**FEDERATION INTERNATIONALE
DE L'AUTOMOBILE**

31/08 ER
**FICHE D'EXTENSION D'HOMOLOGATION
HOMOLOGATION EXTENSION FORM**

CITROEN

C2 VTS

PHOTO N° **01**

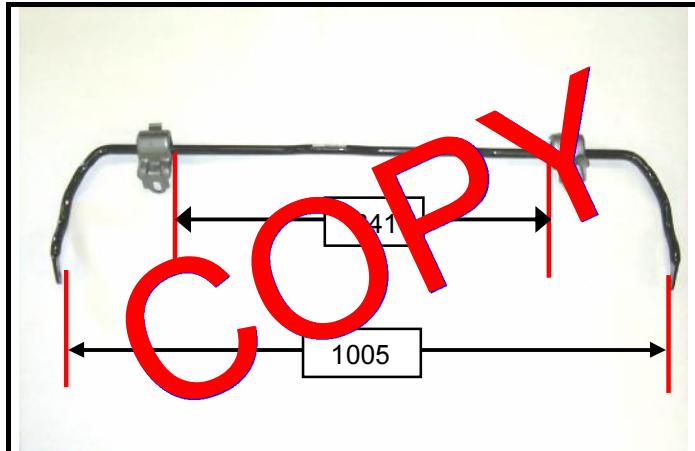
Page or ext.	Article	Description
25/01 VR2B et / or 28/02 VR2B	706-a	<p>- Ajout des longueurs : <i>Adding length :</i></p> <p>photo 01 : Barre anti roulis AV diamètre 17mm <i>Front anti roll bar diameter 17mm</i></p> <p>photo 02 : Barre anti roulis AV diamètre 18mm <i>Front anti roll bar diameter 18mm</i></p> <p>photo 03 : Barre anti roulis AV diamètre 20mm <i>Front anti roll bar diameter 20mm</i></p> <p>photo 04 : Barre anti roulis AV diamètre 21mm <i>Front anti roll bar diameter 21mm</i></p>
28/02 VR2B	7	<p>- Photo 05 : Train arrière - Zoom technique , nouvelle référence : <u>5131 C2</u> au lieu de 9642824080 <i>Rear Axle - Technical zoom, new reference : <u>5131 C2</u> instead of 9642824080</i></p>
28/02 VR2B	803w1	<p>- Diamètre extérieur de frottement des plaquettes : <u>278,5+/-1,5mm</u> au lieu de <u>265+/-1,5mm</u> <i>External diameter of pads' rubbing surface : <u>278,5+/-1,5mm</u> instead of <u>265+/-1,5mm</u></i></p>
